**Notitie 'beantwoording zienswijzen
ontwerpbestemmingsplan
Windpark Nieuwegein'**

**Notitie beantwoording zienswijzen ontwerpbestemmingplan
Windpark Nieuwegein**

Uitsnede Kaart 3 PRS, Klimaat, gezond en veiligheid

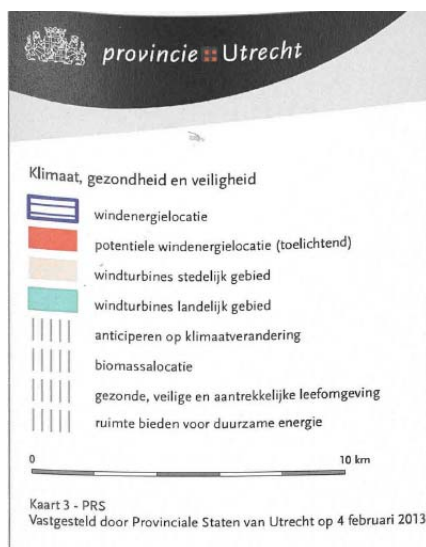
2.2	In onze reactie op het voorontwerp hebben wij er op gewezen dat er in de provincie Utrecht veel minder wind is dan aan de kust en nog veel minder dan op zee waar ze geen enkele overlast veroorzaken. De windturbines in Nieuwegein zullen daarom een, in verhouding tot de kosten en de overlast, lage opbrengst hebben. Uw antwoord daarop is dat de provincie Utrecht op landelijk niveau een doelstelling heeft afgesproken om 50 MW aan windenergie te leveren. De provincie Utrecht heeft evenwel niet verplicht tot de bouw van de turbines in Nieuwegein. In tegendeel, zoals wij hierna zullen aangeven is het Klooster geen goede locatie. Belangrijk hierbij is dat er onlangs op rijksniveau is gekozen voor bundeling van windturbines op elf locaties. Vanwege de slechte condities voor windenergie zal er in de provincie Utrecht en zeker in Nieuwegein, geen locatie worden aangewezen.	Op landelijk niveau is de ambitie gesteld om 6000 Megawatt (MW) windenergie op land te bereiken voor 2020. De provincie heeft het bod ingebracht om in 2020 op een aantal locaties ruimte te bieden voor 50 MW aan windenergie. Het Windpark Nieuwegein maakt onderdeel uit van deze locaties, zie de provinciale ruimtelijke structuurvisie 2013-2028.
